ABDICHTUNGEN BEI FENSTER UND TÜREN ZU BALKONEN – DETAIL KRAGPLATTENANSCHLUSS

Fachgruppe Fugen der Technischen Kommission von PAVIDENSA; Redaktion

ETANCHÉITÉS DES PORTES ET FENÊTRES - DÉTAIL RACCORD DE DALLES EN PORTE-À-FAUX

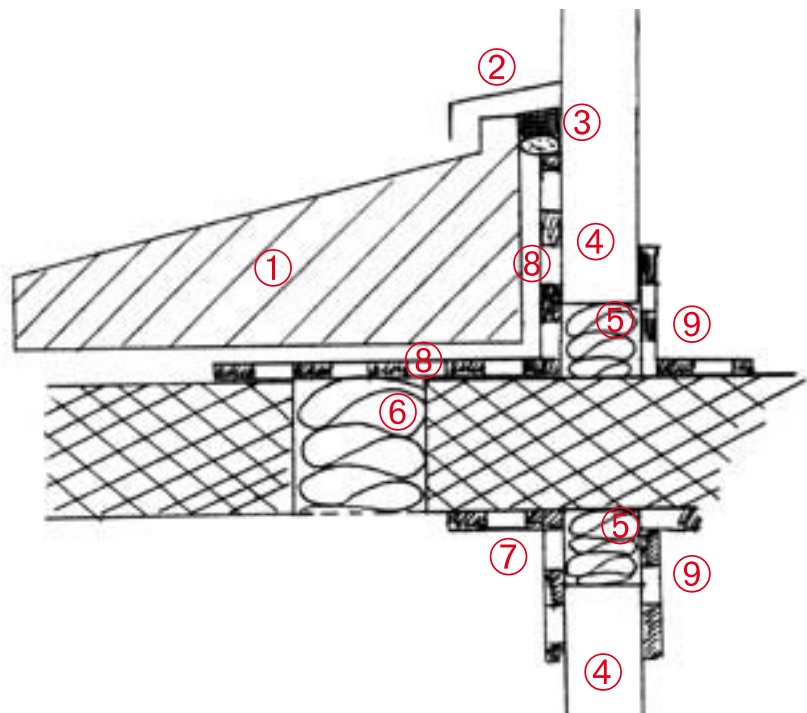
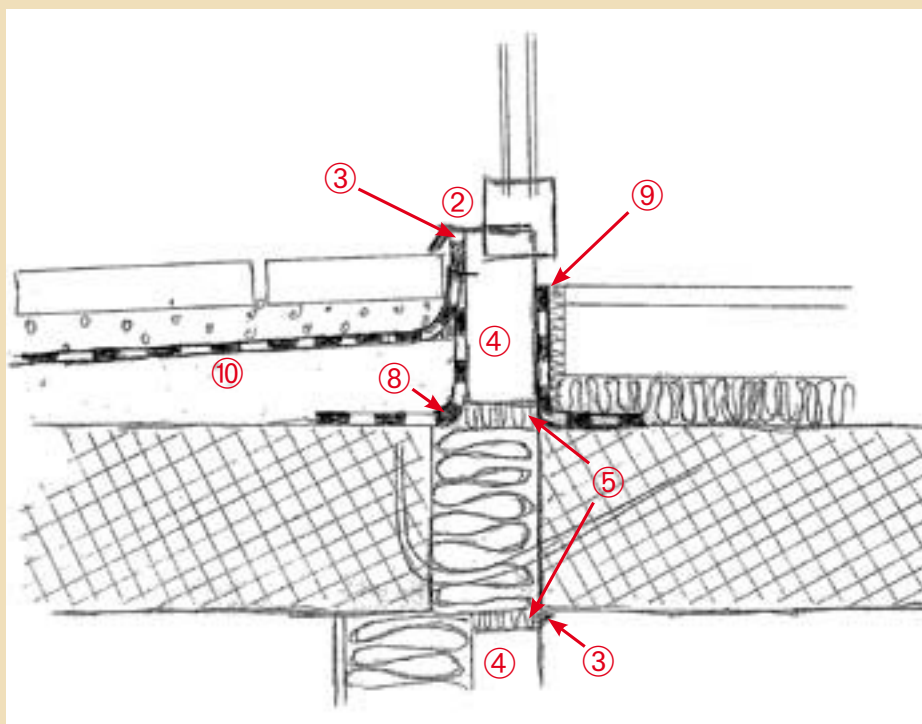
Im Artikel «Abdichtungen bei Fenster und Türen zu Balkonen» in der letzten PAVIDENSA-Ausgabe vom November 2011 wurde eine Skizze gezeigt (Abb. 1), welche in Bezug auf die Position des Dämmteils des Kragplattenanschlusses nicht korrekt war. Die Kältebrücke zur Geschossdecke sollte durch das Dämmteil eliminiert werden, also muss dieses auf der Ebene der Fenster positioniert sein.

Im Artikel zur korrekten Abdichtung von Fenstern und Türen bei Kragplattenanschlüssen wurde ein Detail gezeigt, bei welchem die Geschossdecke beim Kragplattenanschluss bis auf die kalte Seite der Konstruktion reicht. Dies ergibt sich bei Bauten, bei welchen die Geschossdecken auf einer Flucht verlaufen, die Fenster und Balkontüren gegenüber dem Mauerwerk jedoch zurückversetzt positioniert werden. So entsteht aber eine Kältebrücke, welche eigentlich mit dem System der Kragplattenaufhängung vermieden werden sollte. Dieser Einwand wurde der Redaktion von einem Leser der Fachzeitschrift zugetragen.

Dans l'article «Etanchéités des fenêtres et des portes de balcon» paru dans le dernier numéro de PAVIDENSA de novembre 2011, la position de la partie d'isolation de la dalle en porte-à-faux montrée sur le schéma (Schéma 1) était incorrecte. Le pont froid vers le plafond devrait être éliminé par la partie d'isolation, laquelle doit pour cela être positionnée au niveau de la fenêtre.

Dans le numéro PAVIDENSA 2/11, l'article sur l'étanchéité correcte des fenêtres et portes avec raccords de dalles en porte-à-faux montrait un détail où, à l'endroit du raccord de dalle en porte-à-faux, le plafond se prolongeait jusqu'à la partie froide de la construction. Cela se produit dans les constructions où les plafonds finissent en aplomb, mais où les fenêtres et les portes de balcon sont positionnées en retrait par rapport à la maçonnerie. Il se forme ainsi un pont froid qui devrait cependant être évité avec le système de suspension de dalles en porte-à-faux. C'est un lecteur de notre revue qui a fait part de cette objection à la rédaction.

Die bauphysikalisch korrekte Abbildung des Details in Bezug auf die Position des Dämmteils des Kragplattenanschlusses ist nun in Abb. 2 zu sehen (siehe Abb. in französischer Version). Die grundlegende Herausforderung für die Abdichtung ist bei beiden Varianten, dass keine Nässe in das Dämmteil (und somit ins Gebäudeinnere) gelangt. Dazu ist bereits bei der Rohkonstruktion, noch vor dem Aufbau eines allfälligen Gefällsüberzuges und dem Balkonbelagsaufbau, eine (Bauzeit-)Abdichtung aufzubringen. Die Massnahmen zur Abdichtung aussen haben wiederum zur Folge, dass im Innern auch eine Folie (mit höherer Dampfdichtigkeit) aufgebracht werden muss (hoher sd-Wert warm-/innenseitig - tieferer sd-Wert kalt-/aussenseitig), sonst droht die diffundierende Feuchtigkeit unter der Schwelle zu kondensieren und entsprechend Schaden anzurichten.

La représentation correcte de ce détail de physique de la construction, en ce qui concerne la position de la partie d'isolation du raccord de dalle en porte-à-faux, est maintenant présentée dans le schéma n° 2. Dans les deux variantes, le problème de principe qui se pose pour l'étanchéité est d'empêcher la pénétration d'humidité dans l'élément isolant (et

Schéma 2: Le raccord de dalle en porte-à-faux correctement positionné permet une séparation thermique entre plafond et balcon. L'étanchéité doit assurer qu'aucune humidité ne peut pénétrer dans la partie isolante et donc à l'intérieur.

Abb 2: Der korrekt positionierte Kragplattenanschluss erlaubt die thermische Trennung von Geschossdecke und Balkon. Die Abdichtung muss gewährleisten, dass keine Nässe in das Dämmteil und somit ins Innere gelangt.

donc à l'intérieur du bâtiment). Pour cela, il faut prévoir l'application d'une étanchéité (provisoire) dès la construction du gros œuvre - avant même la pose d'un revêtement de pente et d'un éventuel revêtement de balcon. Les mesures d'étanchéité extérieure nécessitent en contrepartie la pose à l'intérieur d'une feuille ayant une plus grande imperméabilité à la vapeur (valeur sd côté intérieur/côté chaud plus élevée - valeur sd côté extérieur/côté froid plus basse) car, sinon, il risque d'y avoir condensation de l'humidité
